Kriens, Buslinie am Sonnenberg

Road Safety Audit (RSA)

Durchfahrt Sonnenbergstrasse

Bushaltestellen Dattenbergrain

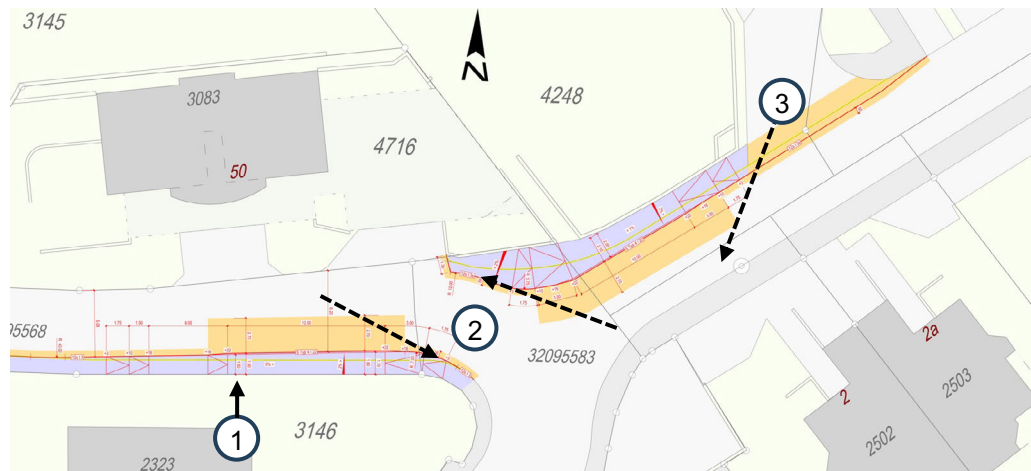
Bei den Bushaltestellen Dattenbergrain (Fahrtrichtung Luzern) weist das Trottoir eine Breite von 1.50 m - 2.00 m auf. Gemäss SN 640 070 Ziffer 17.2 soll die Trottoirbreite im Normalfall 2.00 m betragen, ein Minimum von 1.50 m ist nicht zu unterschreiten. Im Rahmen des Bauprojekts sind somit die Minimalbreiten eingehalten. Ausserdem wird vor und nach der Bushaltestelle das Trottoir wieder auf den Bestand geführt. Somit stellt die Trottoirbreite in diesem konkreten Fall keine Engstelle, sondern eher eine lokale Aufweitung, dar. Ausserdem ist die Trottoirbreite im vorliegenden Fall mehr eine Komfortfrage als ein sicherheitsrelevantes Thema. Die Situation wird aus fachlicher Sicht als zweck- und verhältnismässig angesehen.

Auf der Bergstrasse besteht nach der Bushaltestelle (Fahrtrichtung Ost) eine Querungsstelle, welche insbesondere durch die Busfahrgäste des Quartiers Dattenbergrain benutzt wird. Sollte an der Bushaltestelle ein Bus stehen, welcher überholt wird, ist die Einsehbarkeit des südlichen Annäherungsbereichs eingeschränkt. Bei der genannten Bushaltestelle handelt es sich eher um eine Einsteigehaltestelle (Richtung Luzern). Trotzdem können querende Fussgänger nicht gänzlich ausgeschlossen werden. Da das Verkehrsaufkommen auf der Bergstrasse eher gering ist, das Querungsbedürfnis nur selten vorkommt und der Fussverkehr gegenüber dem Fahrverkehr vortrittsbelastet ist, wird die vorliegende Situation ausnahmsweise als akzeptabel angesehen. Ausserdem würde das Versetzen der Bushaltestelle (Richtung West) dazu führen, dass die Bushaltestelle nicht mehr richtig anfahrbar und somit nicht hindernisfrei (hohe Haltekante) ausgestaltet werden kann.

Wird der Bus bei der Bushaltestelle Dattenbergrain (Fahrtrichtung West) überholt, besteht eine Sichteinschränkung auf den nördlichen Annäherungsbereich der Querungsstelle. Dies stellt allerdings nur ein Problem dar, wenn die Fahrzeuge von der Dattenbergrain in die Bergstrasse rechtseinmünden. In den allermeisten Fällen wird der

Verkehr allerdings links einmünden. Ausserdem weist die Dattenberggrain nur wenig Verkehr auf, was nur zu wenigen Überholmanövern führt. Aufgrund der sehr geringen Wahrscheinlichkeit, dass dieser Fall eintritt und da das Versetzen der Bushaltestelle (z.B. in Richtung Ost) mit erheblichen Aufwendungen (Erstellung neues Trottoir usw.) und Eingriffen (Aufhebung Parkfelder, Landerwerb usw.) verbunden wäre, wird das vorliegende Bauprojekt als verhältnis- und zweckmässig angesehen.

Wenn ein Bus an der Haltestelle steht, besteht eine Sichteinschränkung beim Einmündungsbereich auf die Fahrbahn. Im Rahmen der Projektierung (Vor- und Bauprojekt) wurden alternative Standorte für die Bushaltestelle geprüft, diese sind allerdings aufgrund der Eingriffe und Einschränkung der angrenzenden Liegenschaften, Parkfelder usw. nicht verhältnismässig. Da die Sichteinschränkung nur temporär besteht, wenn ein Bus an der Bushaltestelle hält und die private Ausfahrt sowie die Dattenberggrain nur wenig Verkehr aufweist, wird die Situation aus fachlicher Sicht als akzeptabel angesehen.

Mit dem vorliegenden Projekt wird die Fussgängerführung und das Sichtverhältnis im Einmündungsbereich verbessert. Lediglich wenn der Bus an der Bushaltestelle (Fahrtrichtung West) steht, entsteht dadurch eine temporäre Sichteinschränkung. Ausserdem sind die Annäherungsbereiche der Fussgängerquerung teilweise schlecht einsehbar, wenn die Bushaltestellen durch den Bus bedient und die Busse überholt werden. Dies stellt zwar eine Verschlechterung gegenüber dem heutigen Bestand dar, steht aber im direkten Zusammenhang mit der Anordnung der neuen Bushaltestellen. Die Problematik könnte nur vermieden werden, wenn auf die Anordnung einer Bushaltestelle verzichtet wird.

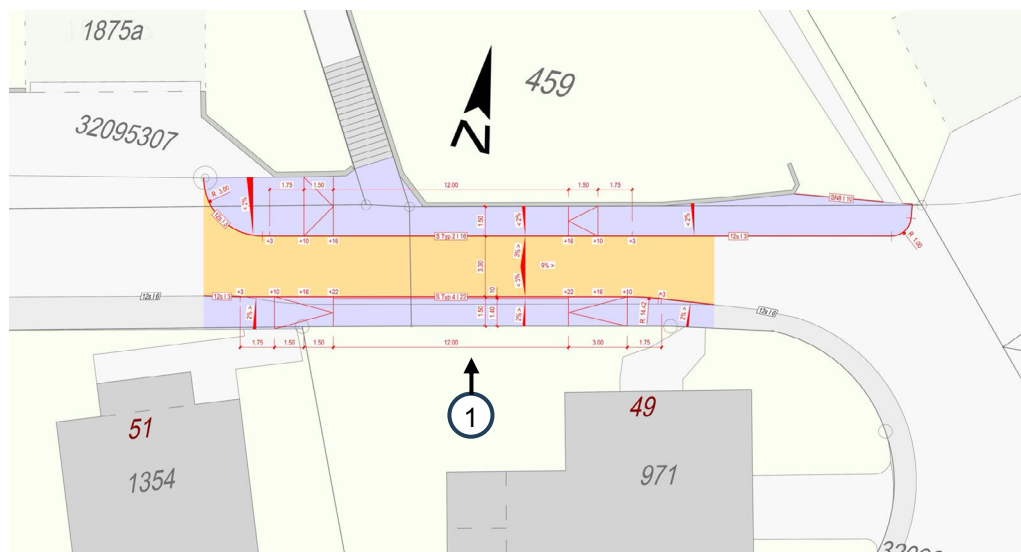
Das Bauprojekt sieht beim nördlichen Trottoir eine Breite von 1.50 m und beim südlichen Trottoir eine Breite von 1.40 m vor. Gemäss SN 640 070 Ziffer 17.2 können Trottoirbreiten von 1.50 m bei Engstellen angeordnet werden. Ausserdem ist gemäss SN 640 075, normativer Anhang Ziffer 15.2 bei Fahrbahnhaltestellen (22 cm) und beengten Verhältnissen eine Trottoirbreite von 1.40 m zulässig. Da im umliegenden Perimeter die Trottoirbreiten teilweise deutlich schmaler sind und die geplanten Trottoirbreiten mehr eine Komforteinschränkung als ein Sicherheitsdefizit darstellen, werden die geplanten Trottoirbreiten als zweckmässig angesehen. Ausserdem wäre eine Verbreiterung des Trottoirs mit erheblichen baulichen Aufwendungen (Anpassung Stützmauer usw.) bzw. Eingriffen auf privaten Grund (Landerwerb usw.) verbunden und darum kaum verhältnismässig.

Im heutigen Bestand wird der Fussverkehr sowohl vom Fussweg von der Steinhofhalde als auch dem privaten Fussweg direkt auf die Sonnenbergstrasse geführt. Ausserdem ist der querende Fussverkehr aufgrund der Stützmauer schlecht bzw. spät erkennbar. Durch die Anordnung eines Trottoirs wird der Fussverkehr physisch geschützt und der querende Fussverkehr besser einsehbar. Das Bauprojekt stellt eine deutliche Verbesserung der Verkehrssicherheit gegenüber heute dar.
